Title		
Size	Number	Revision
A4		
Date:	5.03.2022	Sheet of
File:	C:\Users\...\Sheet2.SchDoc	Drawn By:

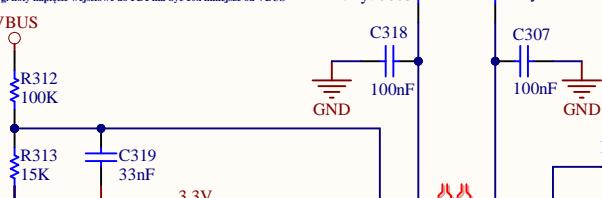
UWAGA: uwzględniając dodatkowo pojemność PCB = 5 pF, kondensatory powinny mieć wartość ok. 26 pF

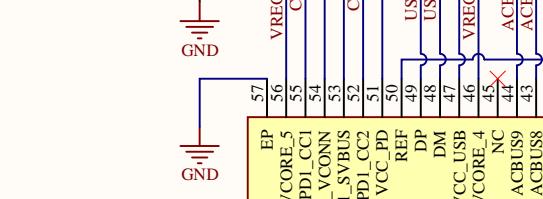
UWAGA: wg. noty napięcie wejściowe do PDI ma być 10x mniejsze od VBUS

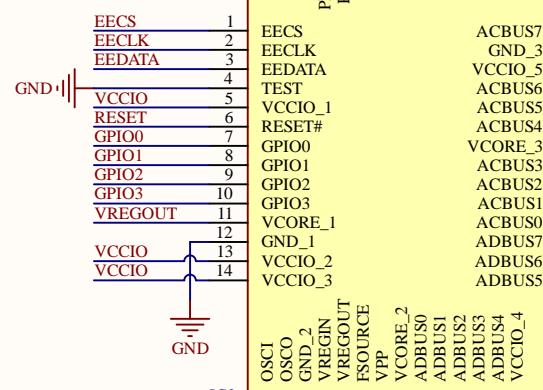
UWAGA: w nocy zalecane jest dodanie filtra LC dla pinu 47

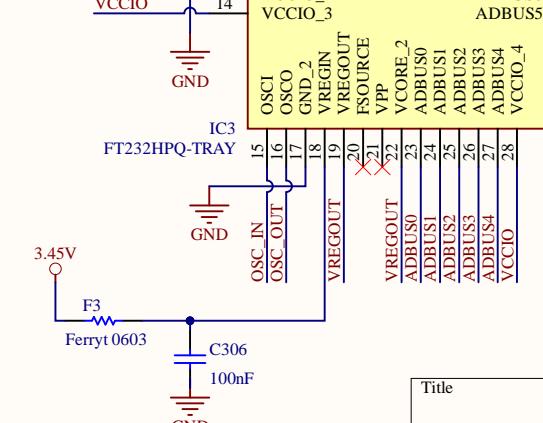
UWAGA: wg. noty rezistor musi mieć 1% tolerancję
